Avis délibéré
de la mission régionale d'autorité environnementale
Provence-Alpes-Côte d'Azur

sur la révision à objet unique du plan local d'urbanisme (PLU)
d'Artigues (83)

N° MRAe
020324/A PP

Figure 3: localisation du secteur de projet (carré vert) par rapport aux installations existantes à proximité.
Source : rapport de présentation.

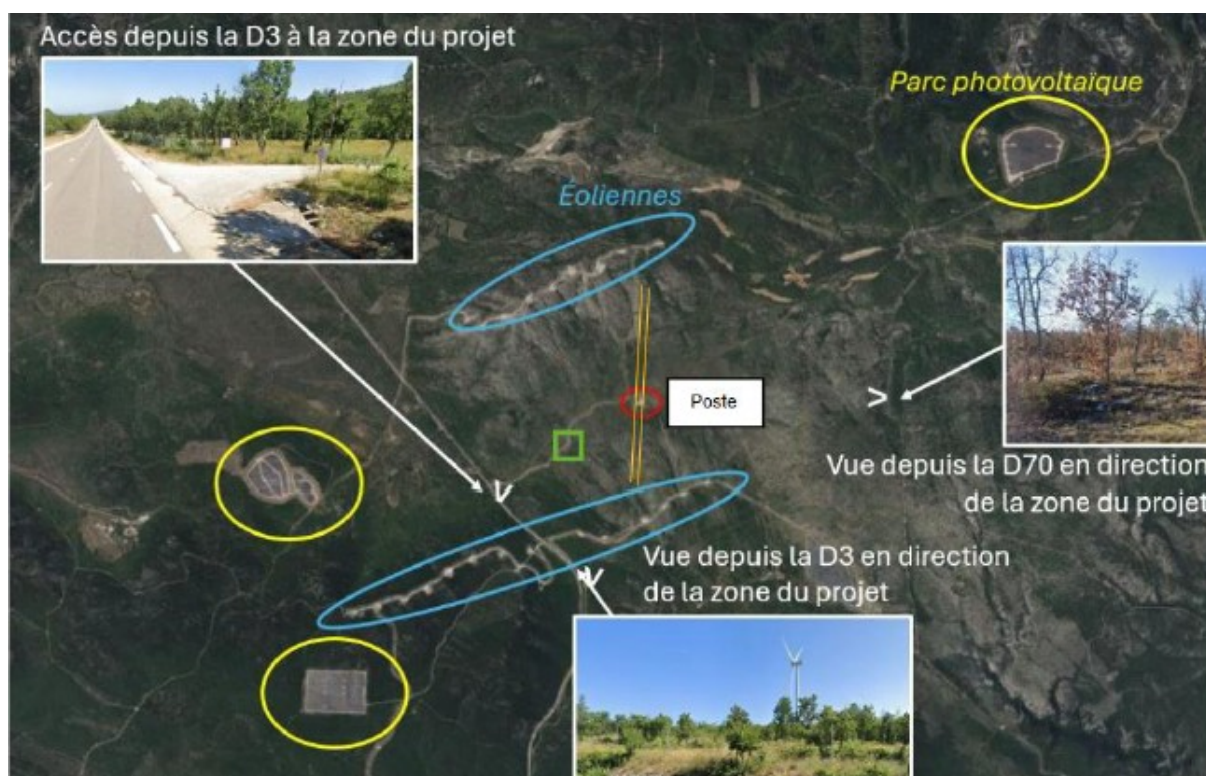
Pour la MRAe, la multiplication et la dissémination des équipements électriques dans ce secteur à risque (éoliennes, postes de transformation, lignes électriques, centrales photovoltaïques...) posent question. L'expérience des incendies récents de l'été 2026 (Gironde, Landes et Var par exemple) a montré que, dans certaines conditions météorologiques (vent, chaleur et sécheresse extrêmes), dont l'occurrence augmente compte tenu du changement climatique, les feux peuvent devenir incontrôlables, quels que soient les moyens à disposition et les mesures mises en place en amont. Ainsi, malgré tous les systèmes mis en place, la présence d'équipements électriques au cœur d'un massif forestier engendre un risque subi ou induit très élevé, qu'ils soient directement provoqués par l'installation ou par la réalisation de travaux ou d'opérations d'entretien.

En outre la multiplication de ces équipements au sein du massif induit également des enjeux supplémentaires à protéger, voire des contraintes spécifiques à prendre en compte par les services de secours, pouvant compliquer encore leur intervention en cas d'incendie même si celui-ci n'a pas été provoqué par ces installations.

Il semble indispensable de mener une réflexion au titre des effets cumulés des différents zonages permettant ces installations, à l'échelle du PLU d'Artigues mais aussi des PLU des communes voisines. Le cas échéant, l'examen d'une solution alternative, dans un secteur ayant un risque plus faible (située en dehors du massif forestier ou en zone d'aléa faible) devrait être examinée.

La MRAe recommande d'évaluer les incidences cumulées des différents zonages permettant l'accueil d'installations électriques au cœur d'un massif forestier très exposé au risque d'incendie, à l'échelle du PLU d'Artigues et des PLU voisins, en matière d'aléa subi et induit, et d'examiner une solution alternative.
